ACTA No. 01

1. Presentación de los participantes.
2. Aclaración de la devolución del proyecto 1-2023-79 CONSTRUCCION DE REDES DE ACUEDUCTO EN LOS BARRIOS DEL SUR ORIENTE Y MEJORAMIENTO DEL SISTEMA DE BOMBEO DE LA PLANTA DE CAPTACION Y TRATAMIENTO DE AGUA POTABLE EN LA ZONA URBANA DEL MUNICIPIO DE MONTELIBANO, DEPARTAMENTO DE CORDOBA.
3. Alcance de los requerimientos.
4. Asistencia para presentación de proyectos de pre-inversión.

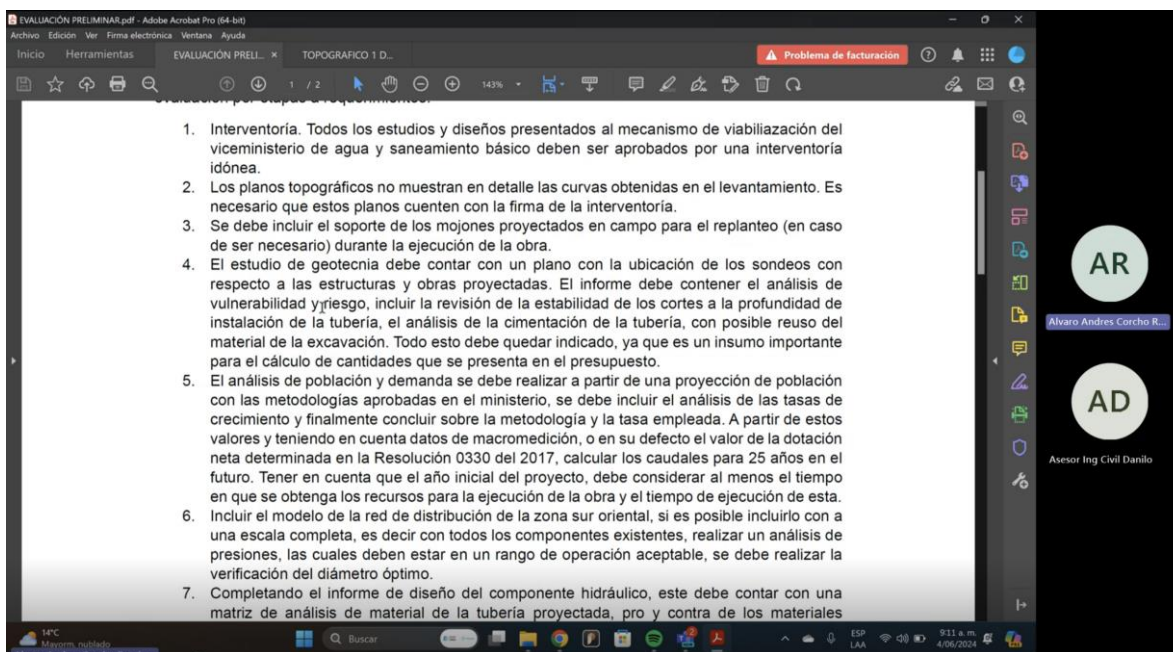
4. En el tema de topografía se muestra el plano anexado en el estudio en el que hace claridad que las curvas no son las que se esperan de un levantamiento topográfico sobre las vías del municipio.
